**AVIS RELATIF À LA PROTECTION
CONTRE LES EVENTUELS EFFETS NOCIFS ET NUISANCES
PROVOQUÉS PAR LES RAYONNEMENTS NON IONISANTS
GÉNÉRÉS PAR DES ANTENNES ÉMETTRICES STATIONNAIRES**

Commune : PONT-A-CELLES - Exploitant : TELENET GROUP

Référence exploitant : HT1750M

Rapport n° 4171 / 2023

Figure 1 : Vue en plan des lieux de séjour et des points de contrôle

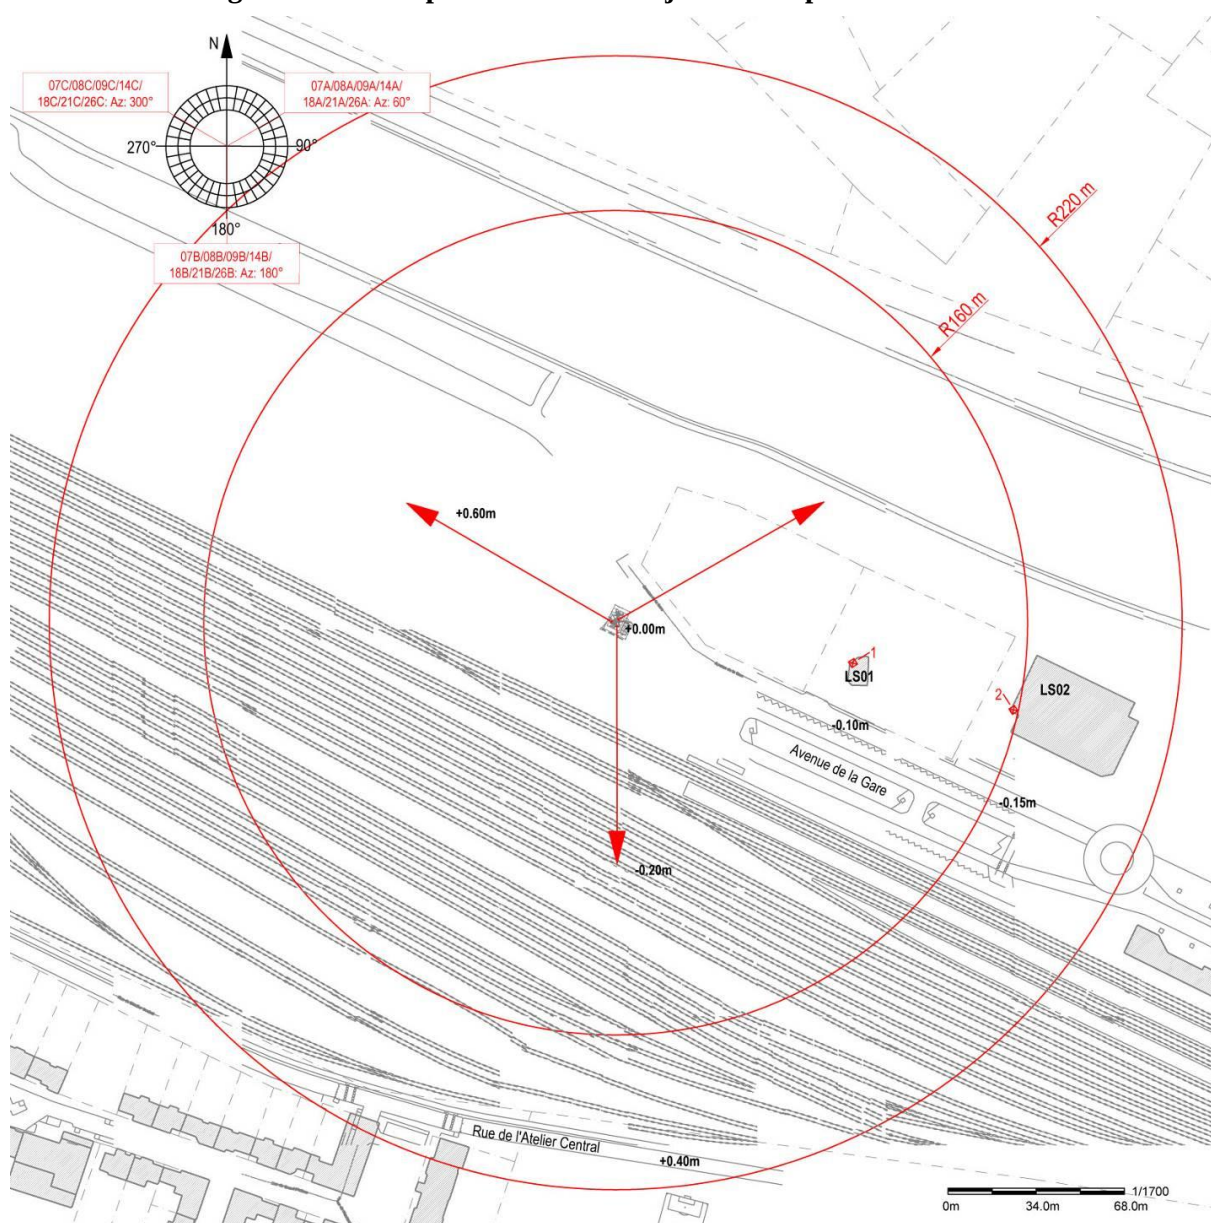
N° point de contrôle	LS	Atténuation (dB)	Indice d'exposition relatif à la limite par installation IE_i
1	LS01	3,0	0,631
2	LS02	3,0	0,222

En ce qui concerne les antennes de l'installation mentionnées dans le tableau 1, la distance maximale à laquelle la limite pourrait être atteinte, à l'extérieur, est égale à 162,1 m. S'il n'y a pas de LS à une distance inférieure, les antennes respectent forcément la limite d'immission.

Dans le cas des LS situés à l'intérieur des bâtiments, une atténuation d'obstacle est prise en compte et il en résulte que la distance maximale à laquelle la limite pourrait être atteinte se réduit à 114,8 m.

Les résultats de l'évaluation décrite au paragraphe 4 indiquent que les antennes émettrices stationnaires de l'installation faisant l'objet du présent avis ne produisent pas, dans un lieu de séjour, un rayonnement électromagnétique maximum supérieur aux limites fixées à l'article 4 du décret.

Figure 2 : Vue en plan des installations d'antennes dans un rayon de 300 mètres autour de l'installation faisant l'objet de la demande d'avis

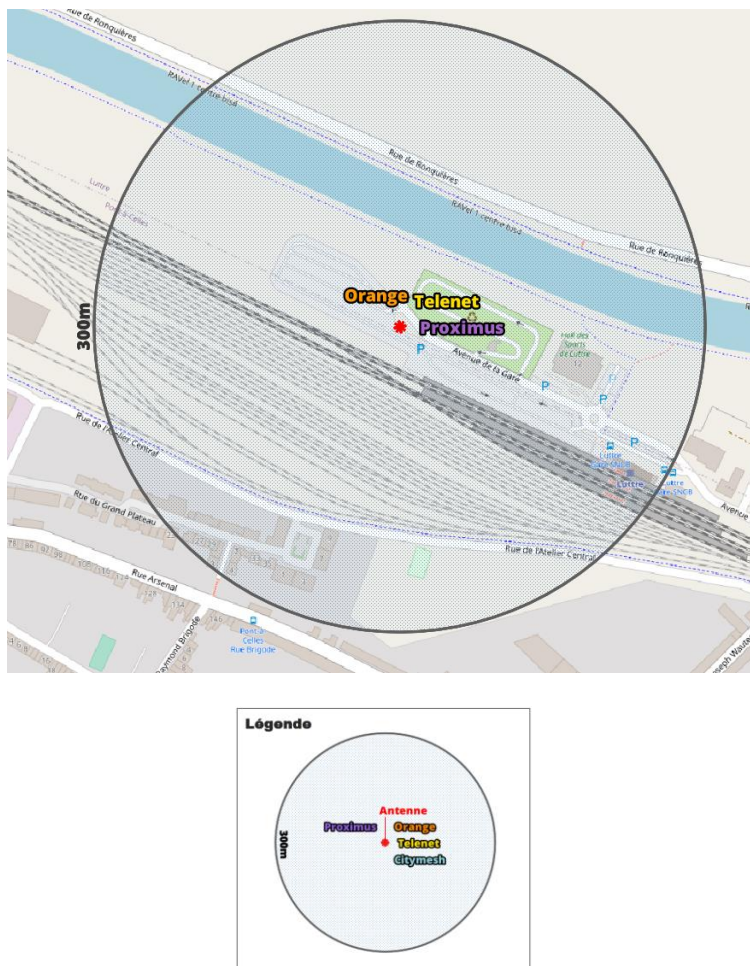
Compte tenu du nombre d'installations localisées dans la figure 2, il apparaît que l'intensité du rayonnement électromagnétique généré, dans les lieux de séjour situés à proximité de l'installation référencée dans le paragraphe 2, par l'ensemble des antennes émettrices stationnaires de l'ensemble des exploitants du même site d'antennes émettrices stationnaires respecte la limite fixée à l'article 4, § 2 du décret.
